Л И С Т У Т В Е Р Ж Е Н И Я
изменения отраслевых стандартов
сборника "Накопители парово-
дяные тепловых сетей"

ИЗМЕНЕНИЕ № 3

ОСТ 108.101.105-76

ПОДОГРЕВАТЕЛИ ПАРОВОДЯНЫЕ
КАМЕРЫ ВОДЯНЫЕ ПЕРФОРИРОВАННЫЕ
ЧЕТЫРЕХХОДОВЫЕ С ЭЛЛИПТИЧЕСКИМИ ДНИЩАМИ

Чертеж. Сечение "Г - Г" заменить на "Г - Г ":

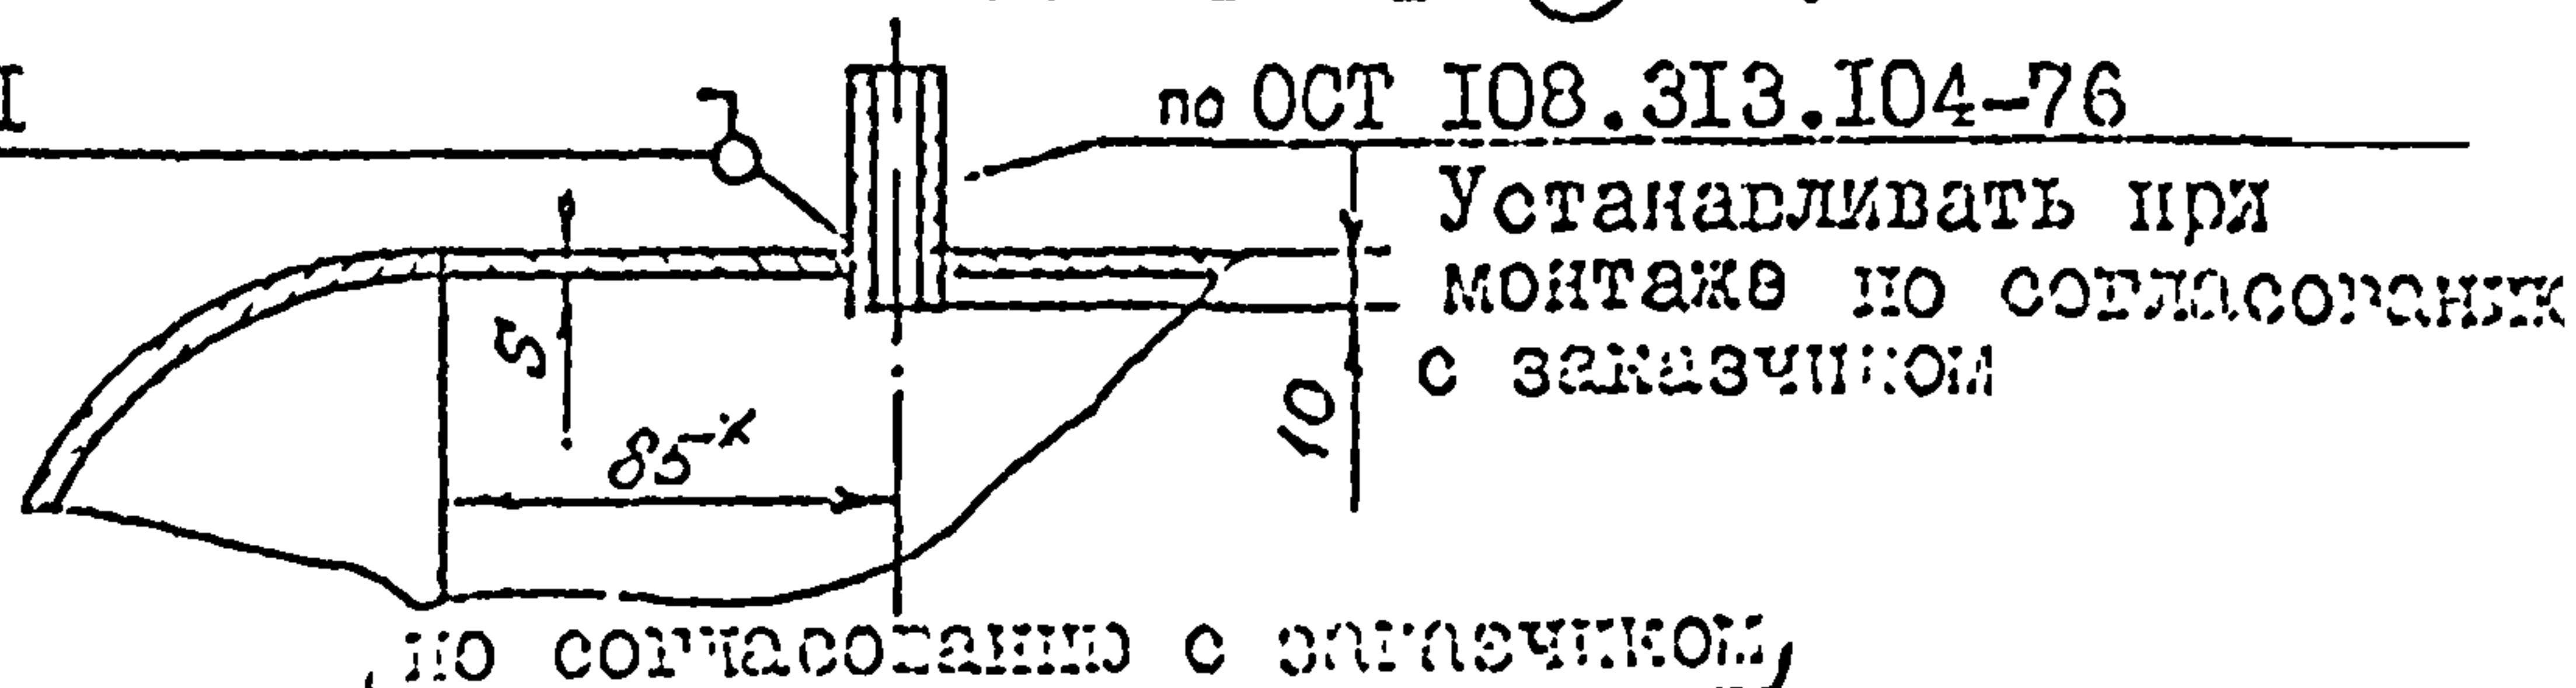
Поз. 9, 10, 11, 12 - исключить; Заменить ссылки: ГОСТ 5264-69-T6 на ГОСТ 14771, ГОСТ 16037-70-Y2-ΔK на ГОСТ 14771 (допускается сварка по ГОСТ 5264).
